Urgent Field Safety Notice
Tourni-Cot Universal – “Uni-Cot”

1. Informazioni sui dispositivi interessati*	
1.	<p>1. Tipo(i) di dispositivo</p> <p>Tourni-Cot - Universal: Si tratta di un laccio emostatico, sterile, da dito per dissanguamento, è la misura universale della linea Tourni-Cot.</p> 
1.	<p>2. Nome(i) commerciale(i)</p> <p>Uni-Cot, codice TCU</p>
1.	<p>3. Identificatore(i) unico(i) del dispositivo (UDI-DI)</p> <p>00855364004085</p>
1.	<p>4. Scopo clinico primario del(i) dispositivo(i)*</p> <p>Effettuare uno svuotamento ematico delle dita e per occludere il flusso sanguigno nel punto in cui viene posizionato</p>
1.	<p>5. Modello dispositivo/Catalogo/numero di parti*.</p> <p>TCU-6001</p>
1.	<p>6. Intervallo di numeri di serie o di lotto interessati</p> <p>Tutte le unità</p>
1.	<p>7. Dispositivi associati</p> <p>Nessuno</p>

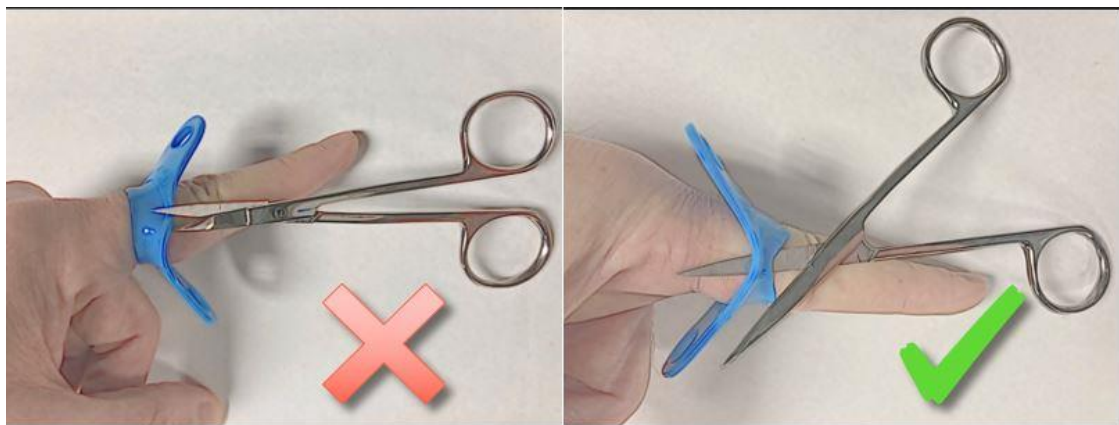
Il produttore ritiene che questo insuccesso possa essere ampiamente attenuato seguendo le migliori pratiche standard per l'uso dei lacci emostatici, in particolare esaminando il dito interessato per la rimozione completa del dispositivo prima del completamento della procedura. Vedere le immagini qui sotto come guida:
Vietato tagliare parzialmente il bordo del dispositivo. Separare completamente il dispositivo dal dito.
